もんじゅ安全性の国際レビュー

(4) 国外レビュー

原子力機構
中井 良大

「安全確保の考え方」の国外レビュー [1,2]

3. 評価結果：TIBの考え方(2)

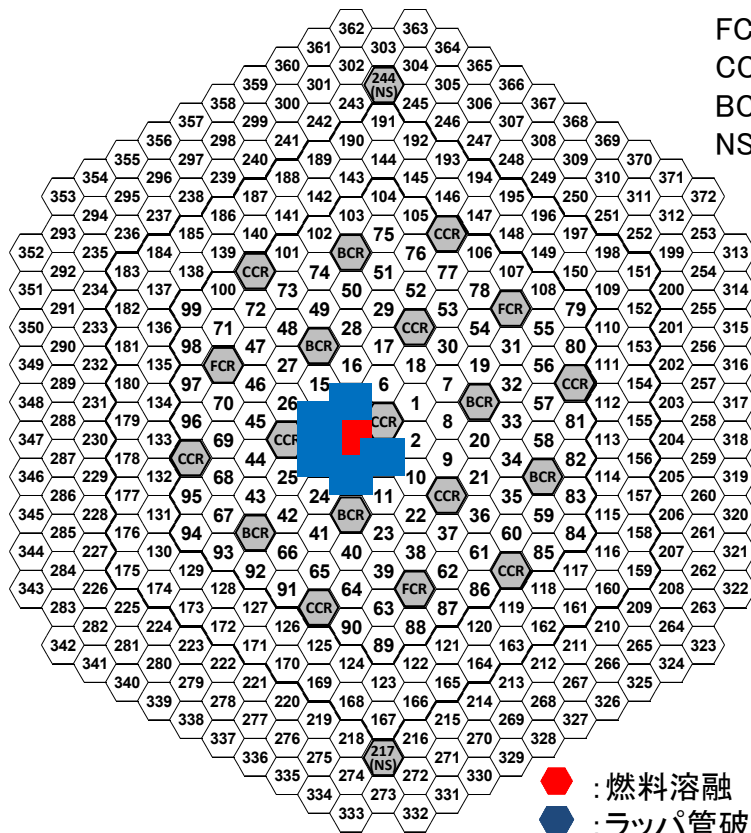
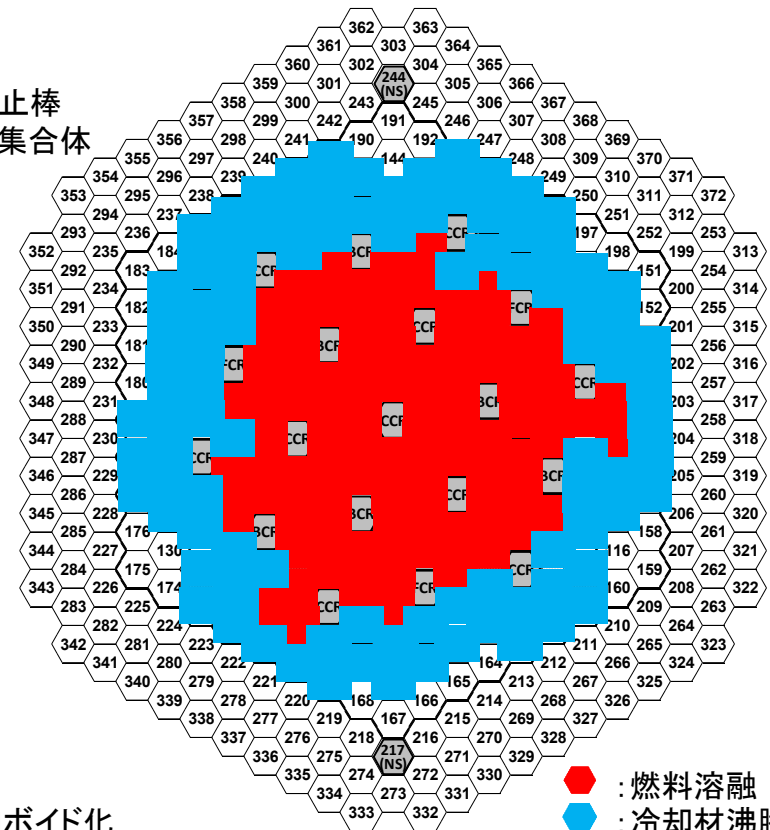
- 集合体入口の瞬時完全閉塞 (TIB)も考慮すべきとの評価シートでの指摘(仏国、露国)
- レビュー会議での議論と結論
- 「もんじゅ」では発生確率が無視できる程度に小さい
- その影響はULOF事象に代表される全炉心事故に十分包絡される
- 事故シーケンスとして選定する必要はない

- ULOF事象では、ほぼ全炉心的に燃料集合体が溶融するのに対し、TIBで溶融する集合体は限定的
- 溶融が限定的なTIB 事象では、炉停止後の崩壊熱の除熱も容易

(例) 原子炉停止機能喪失事象(ATWS系)の評価フロー

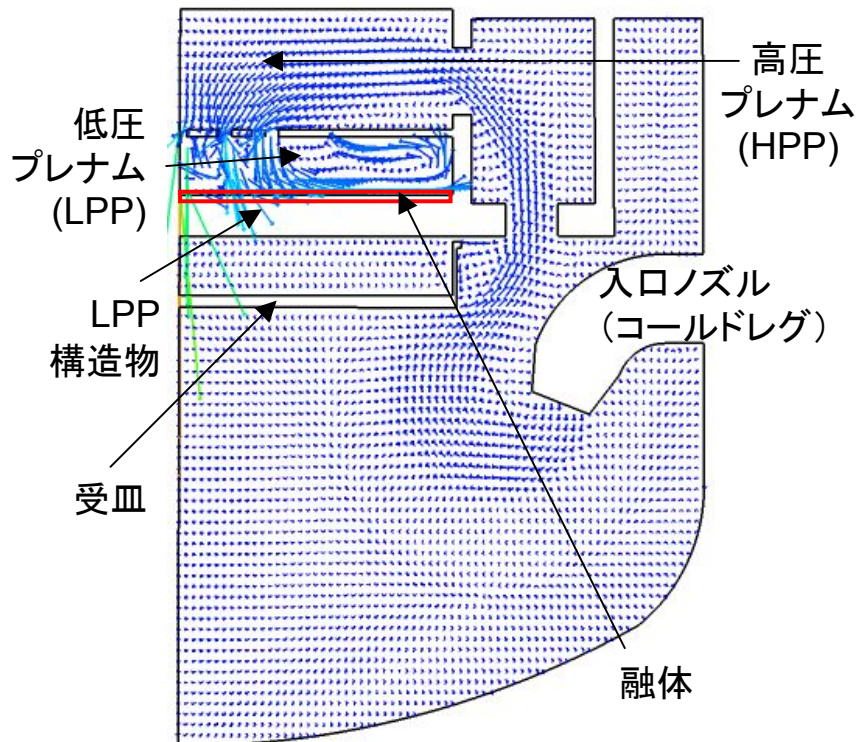
- 重大事故解析では保守的な想定は必ずしも要求されない
- 特に燃料損傷以降に起きる事象に関しては比較的大きな不確かさが残っていることを認識し、その影響評価は評価結果の信頼性と頑健性のために重要
- 不確かさを考慮した想定を用いても原子炉冷却材バウンダリの健全性は維持

「もんじゅ」下部プレナム流動状況

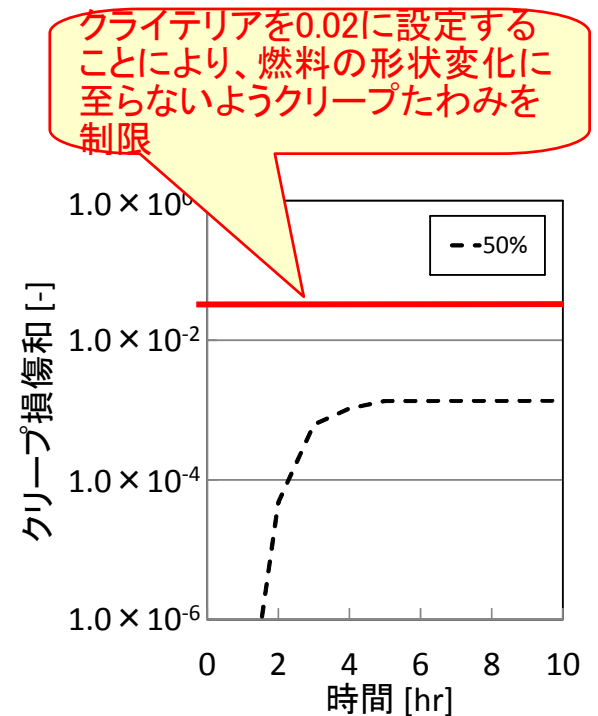
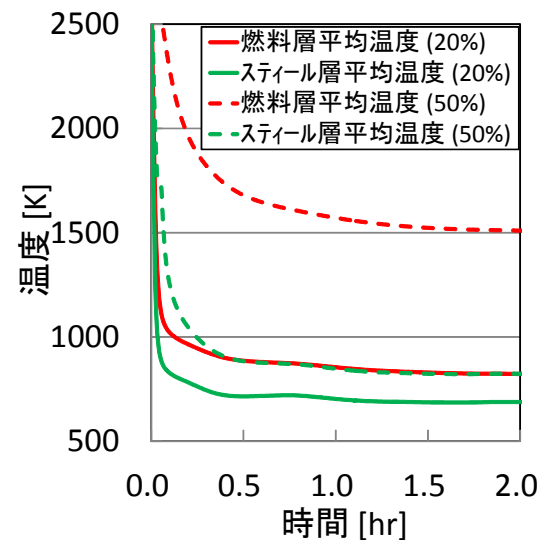
- 損傷炉心の炉容器内保持 (IVR) シナリオは、低圧系で熱輸送特性に優れた单相ナトリウムを冷却材として使用するナトリウム冷却炉固有の安全で信頼性の高い崩壊熱除去能力を反映
- 様々な不確かさも考慮して適切に評価

重大事故対策1

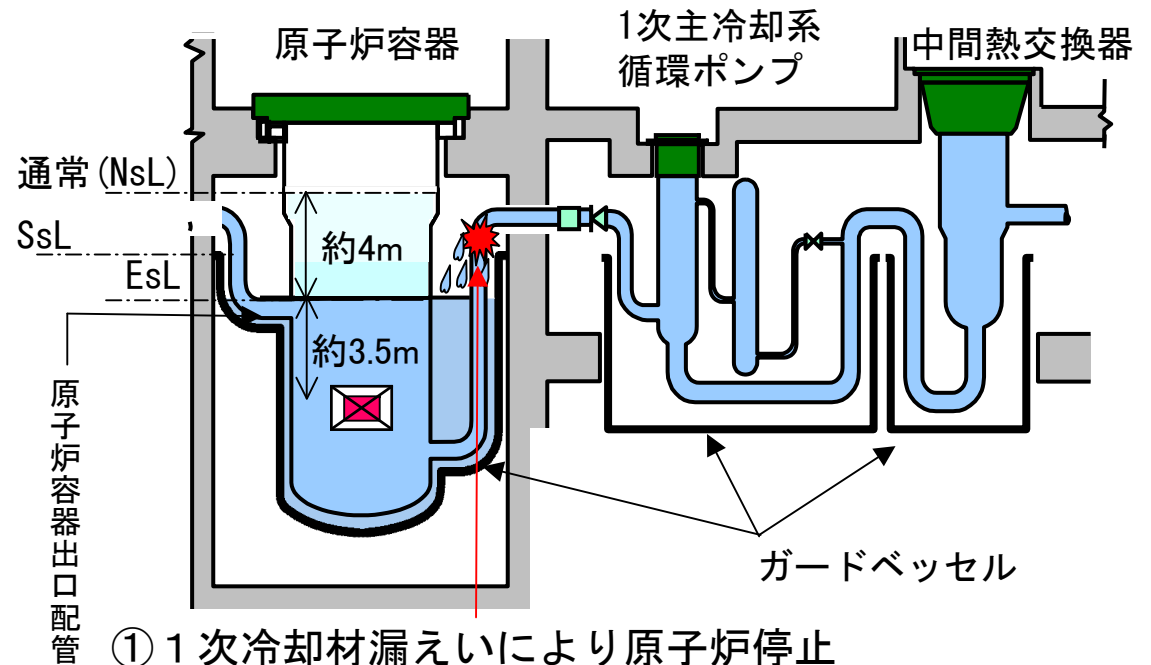
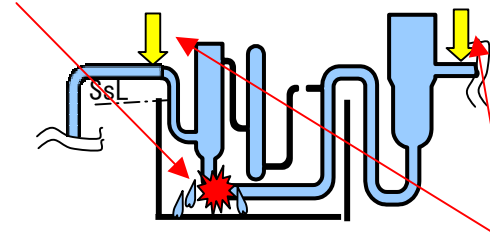
- 設計基準の想定を超える1次系の2か所漏えいを想定した場合でも、主冷却系の循環パスは確保され、補助冷却設備による除熱が可能
- 漏えいループのサイフォンブレーク操作等

- ① 1次冷却材漏えいにより原子炉停止
→原子炉容器Na液位低下 (0~4m)
- ② 別ループのSsLより低所で1次冷却材漏えい発生

- ③ 【対処】 運転員によるサイフォンブレーク操作
- ➡ ④ 炉心を安定に冷却

重大事故対策2

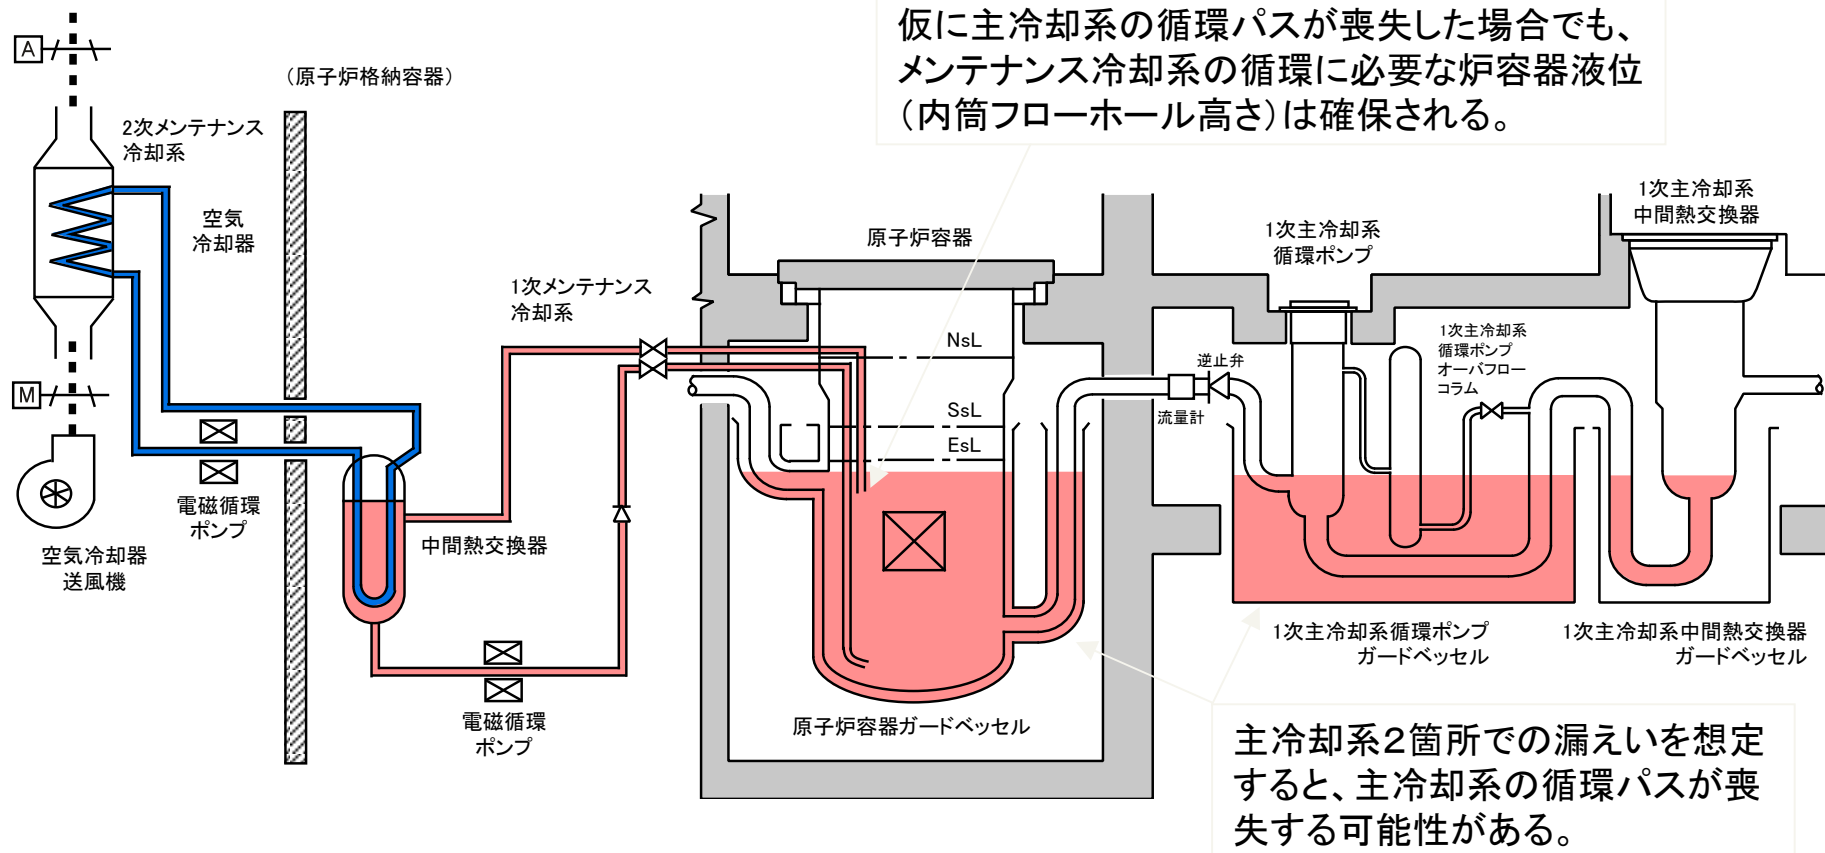
- 仮に主冷却系の循環パスが喪失したとしても、メンテナンス冷却系の循環に必要な原子炉容器液位は確保されるため、メンテナンス冷却系により、崩壊熱除去が可能
